質問 I-2 ⑤と⑥に係る根拠資料等

[質問 I-2] ⑤ なぜ審査しないのか。バックチェック、バックフィットすべきではないか
中央防災会議の震度評価を元に耐震安全再審査をするべきではないか

[質問 I-2] ⑥ このプロジェクトを抜本的に見直し、中止すべきではないか

表1 原子力施設所在市町村における津波高及び震度の推計値

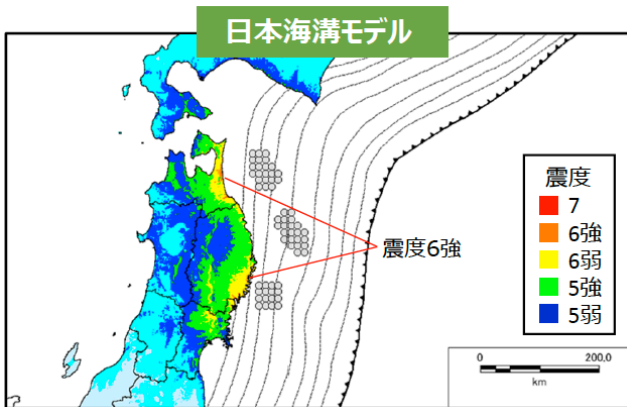
中央防災会議は公共施設等は震度6強以上の耐震を要請しているが、山崎誠議員提出内閣衆質209第19号の答弁書において、「内閣府『日本海溝・千島海溝沿いの巨大地震モデル検討会』で六ヶ所村が震度6強の大地震が想定されている*5)。これに六ヶ所再処理工場の施設設備は耐えることができるのか」とする質問に国は答えていない。「中央防災会議報告書」30頁に③公共施設等の耐震化として「これらの重要施設や津波避難ビル、不特定かつ多数の者が利用する一定規模以上の特定建築物等においては、例えば震度6強以上の揺れに対しても十分な安全性を確保できるよう、耐震性に余裕を持たせることも検討する必要がある。」*4)とある。なぜ再処理工場が震度6強に耐えるかどうか検討しないのか。(末尾特別資料参照)

早急に検討できないのであれば、このプロジェクトは中止すべきではないか。

[特別資料] 青森県の独自調査「平成24・25年度青森県地震・津波被害想定調査」
https://www.pref.aomori.lg.jp/soshiki/kikikanri/bosaikikikanri/assumedSurveyH24_25.html
 太平洋側海溝型大地震 Mw:9.0 考え方「1968年十勝沖地震及び2011東北太平洋沖地震の震源域を考慮し、青森県に最も大きな地震・津波の被害をもたらす震源モデルを設定」

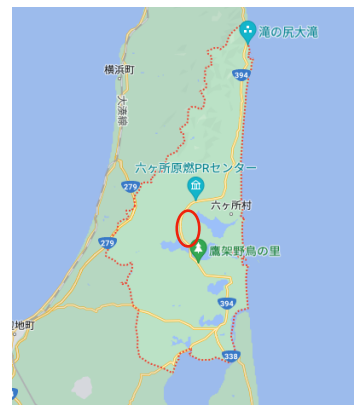
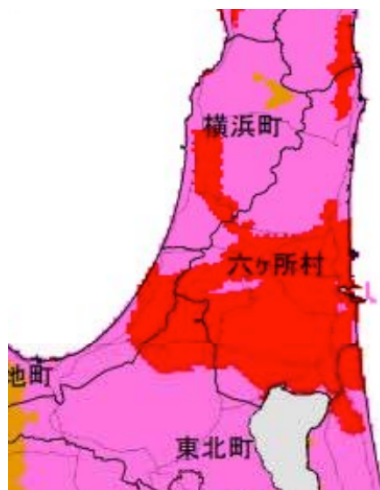
赤丸内が六ヶ所再処理工場震度6強地域に含まれています。道路と比べ参照。

・震度6強は約830～1500ガル
 ・再処理工場Ss基準地震動700ガル
